改善箇所説明図

農業機械の種類	コンバイン（自脱型）
型 式 名	クボタ
販 売 型 式 名	
区 分	
車 両 型 式 名	クボタ
製造(車台)番号	
製 造 会 社	株式会社クボタ

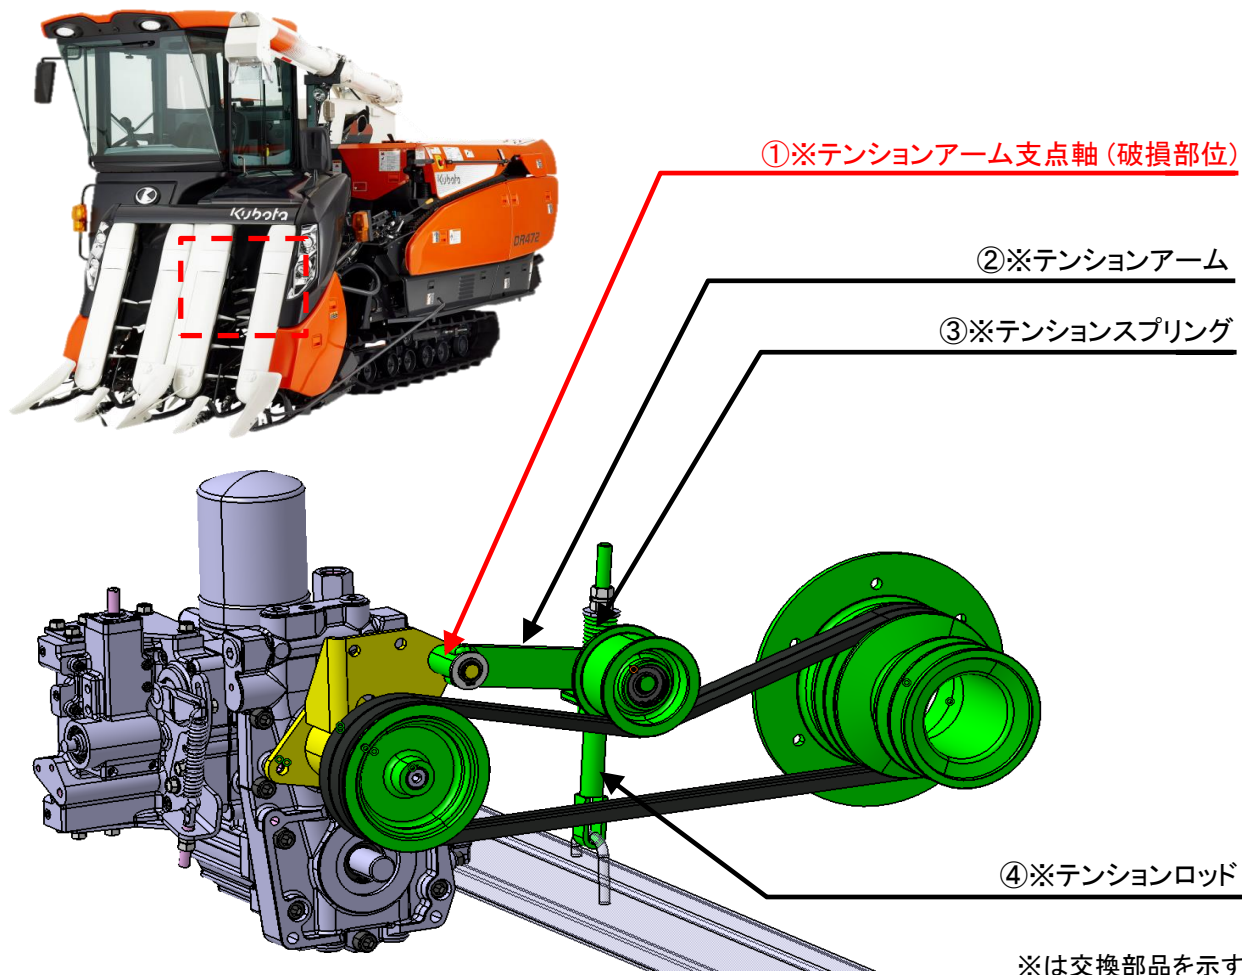
刈取脱穀作業車の動力伝達装置において、設計検討が不適切なため、テンションアーム支点軸周辺の溶接の溶け込みが不足しているものがある。そのため、機械稼働による振動や衝撃により、溶接溶け込み不足部位に応力が集中し、最悪の場合、テンションアーム支点軸が破断し、走行不能となるおそれがある。

- 以下対策を実施した部品へ全数交換する。
- ①テンションアーム支点軸径を大きくし、溶接を追加したもの。
 - ②テンションアームの板厚を大きくし、剛性を向上させたもの。
 - ③テンションスプリングを変更し、密着長に余裕をもたせたもの。
 - ④テンションロッド組み付け部に回転支点を追加したもの。

下図の部位、機種銘板の右上に白色マーキングを実施する。
